Keuringsverslag van een elektrische laagspanning- en zeer lage spanningsinstallatie

Straatnaam Petrus Ascanusstraat
Huisnummer 24
Busnummer
Postcode 1730
Gemeente ASSE
Land België

Controlebezoek van een oude huishoudelijke elektrische installatie van een wooneenheid bij verkoop op vraag van de verkoper volgens (KB 08/09/2019) - AREI Boek 1- 8.4.2. en 8.2.1. en 4.2.4.3.

Afbeelding schakel- en verdeelbord:

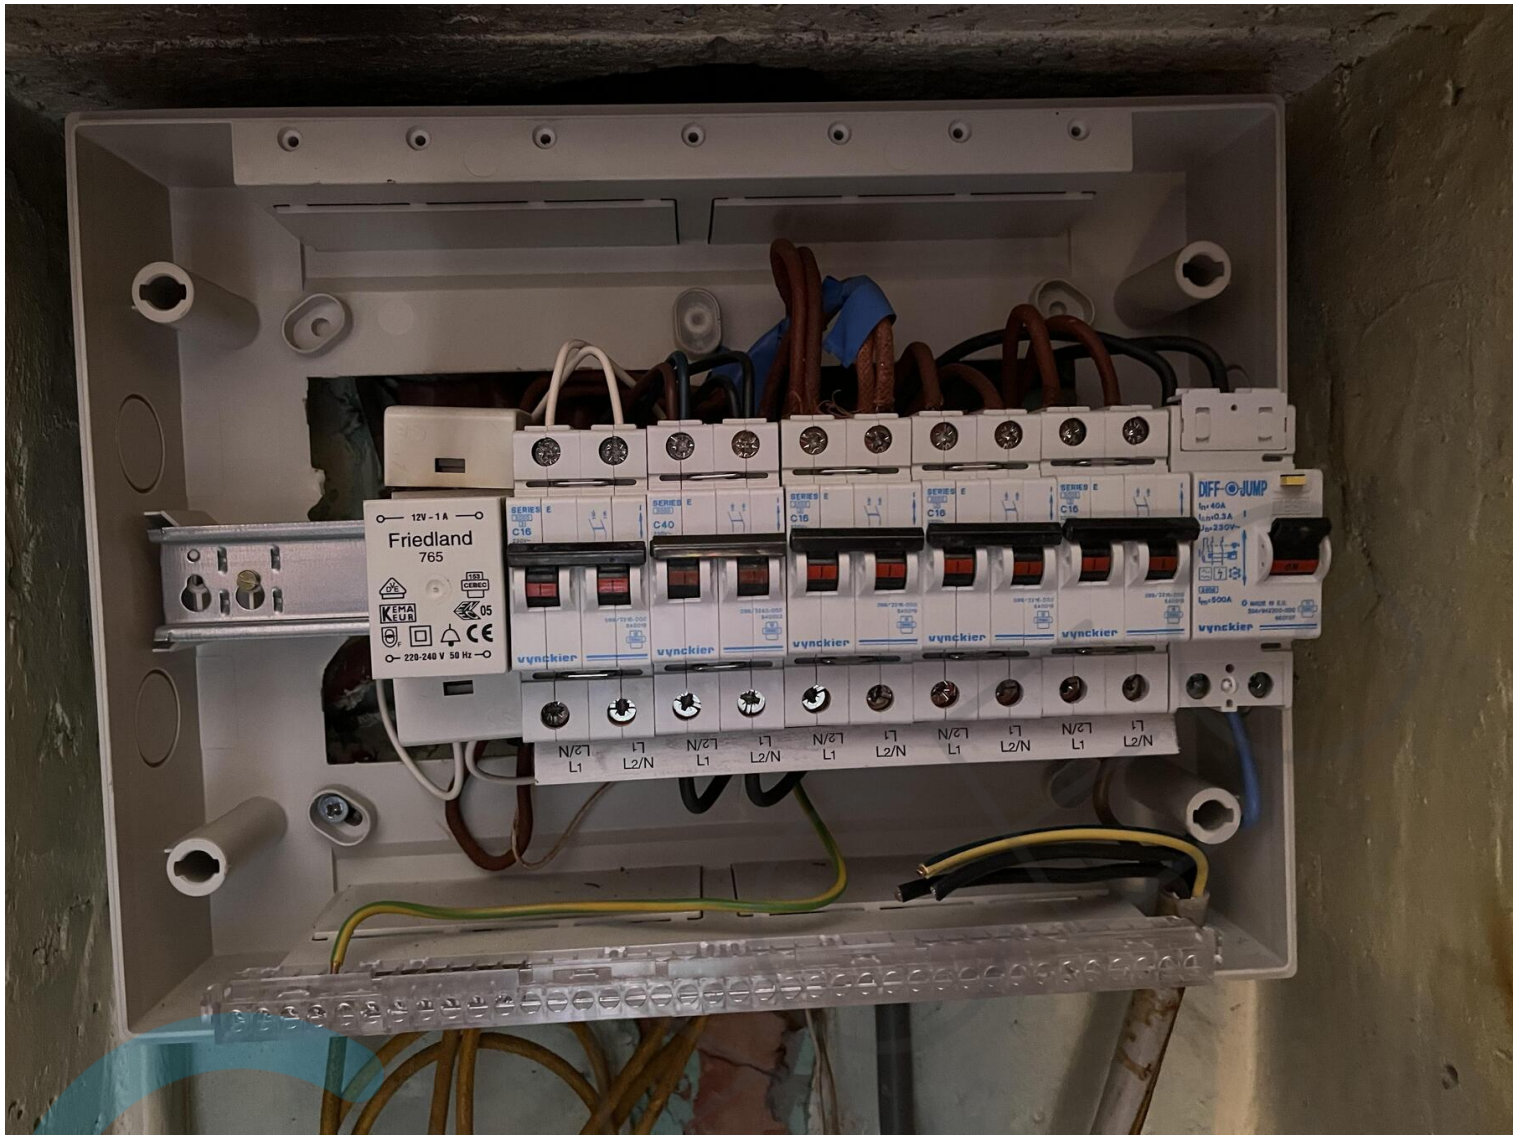
- I2.03 De continuïteit van equipotentiaalverbindingen en/of beschermingsgeleiders zijn niet gewaarborgd. (Boek 1 Onderafdeling 5.3.5.3.G. en 5.4.3.5)
- I3.07 Een demonteerbaar aansluitstuk (aardingsonderbreker) dient aangebracht te worden in de aardgeleider teneinde de meting van de aardweerstand mogelijk te maken. (Boek 1 Onderafdeling 5.4.3.5.)

- I3.08 Een demonteerbaar aansluitstuk (aardingsonderbreker) moet steeds gemakkelijk bereikbaar zijn. (Boek 1 Onderafdeling 5.1.5.1. en 5.4.3.5.)
- I5.01 De aanduiding van de stroomkringen en/of apparatuur, aansluitklemmen, enz dient aangebracht of vervolledigd te worden. (Boek 1 Onderafdeling 3.1.3.1. en 3.1.3.3.A. en 5.1.6.1)

- I5.14 De nominale spanning dient duidelijk vermeld te worden op een oordeelkundig gekozen plaats. (Boek 1 Onderafdeling 3.1.3.3.)
- I6.03 De nominale stroomsterkte van de algemene en/of bijkomende differentieelschakelaar dient aangepast te zijn aan de overstroombeveiliging. (Boek 1 Afdeling 4.4.1.)

- I6.09 Er is geen bescherming door een differentieelstroombeschermingsinrichting met een gevoeligheid van max. 30mA voorzien voor contactdozen zonder aardpen. (boek 1 afdeling 8.2.1 punt 6)

- I8.07 Leidingen zijn te bevestigen met aangepaste bevestigingsmiddelen. (Boek 1 Onderafdeling 5.2.2. en 5.2.9.)
- I9.02 Loshangende schakelaars, contactdozen en/of aftakdozen dienen degelijk bevestigd te worden. (Boek 1 Afdeling 1.4.1. & 1.4.2)

- I9.04 De verbindingen dienen verwezenlijkt te worden in borden, bindings- of aftakdozen, aan de klemmen van schakelaars, contactdozen of verlichtingsarmaturen. (Boek 1 Onderafdeling 5.2.6.1.)

- I9.07 Niet alle contactdozen op LS zijn kinderveilig conform NBN C 61-112-1:2017. (Boek 1 Onderafdeling 1.4.2.3. en 5.3.5.2.)
- I9.13 Elektrisch materieel zonder bodem mag niet rechtstreeks op brandbaar materiaal geplaatst worden. (Boek 1 Onderafdeling 5.1.1.2.)
